TRANS/WP.29/2004/63
20 July 2004

ПРОЕКТ ПОПРАВОК СЕРИИ 04 К ПРАВИЛАМ № 44
(детские удерживающие системы)

Передано Рабочей группой по пассивной безопасности (GRSP)

СХЕМА ОФИЦИАЛЬНОГО УТВЕРЖДЕНИЯ ТИПА
(СХЕМА ПОСЛЕДОВАТЕЛЬНОСТИ ОПЕРАЦИЙ ISO 9002-2000)

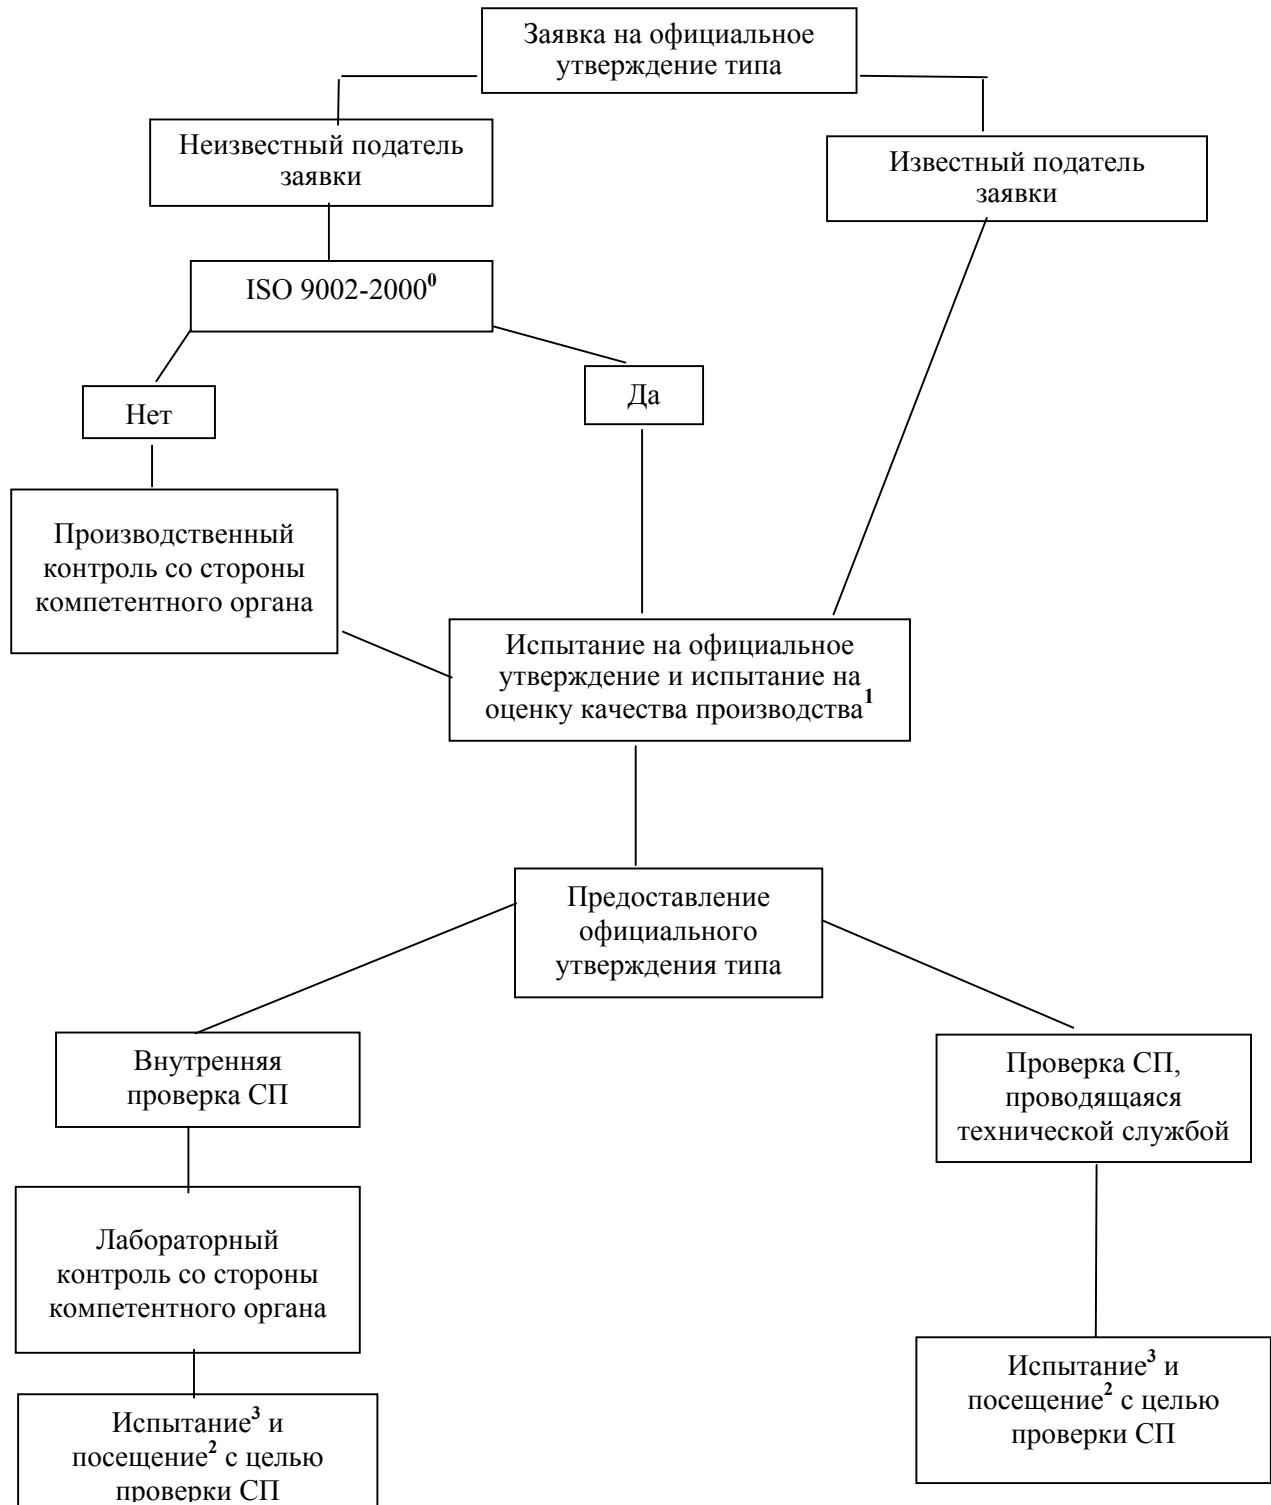
Приложение 14 изменить следующим образом:

"Приложение 14"

Примечания:

- 0) или эквивалентный этому стандарт с допустимым исключением требований, касающихся концепций проектирования и разработки, пункт 7.3 "Удовлетворенность клиента и непрерывное усовершенствование";

- 1) эти испытания проводятся технической службой;
- 2) посещение завода-изготовителя компетентным органом или технической службой для контроля и произвольного отбора образцов

- a) при отсутствии ISO 9002-2000: два раза в год,
 - b) при наличии ISO 9002-2000: один раз в год;
- 3) испытания в соответствии с приложением 16
 - a) при отсутствии ISO 9002-2000:

- i) проводятся компетентным органом или технической службой в ходе посещения, предусмотренного в примечании 2a,
 - ii) проводятся заводом-изготовителем в период между посещениями, предусмотренными в примечании 2b;

- b) при отсутствии ISO 9002-2000: проводятся заводом-изготовителем; процедура проверяется в ходе посещения, предусмотренного в примечании 2b".
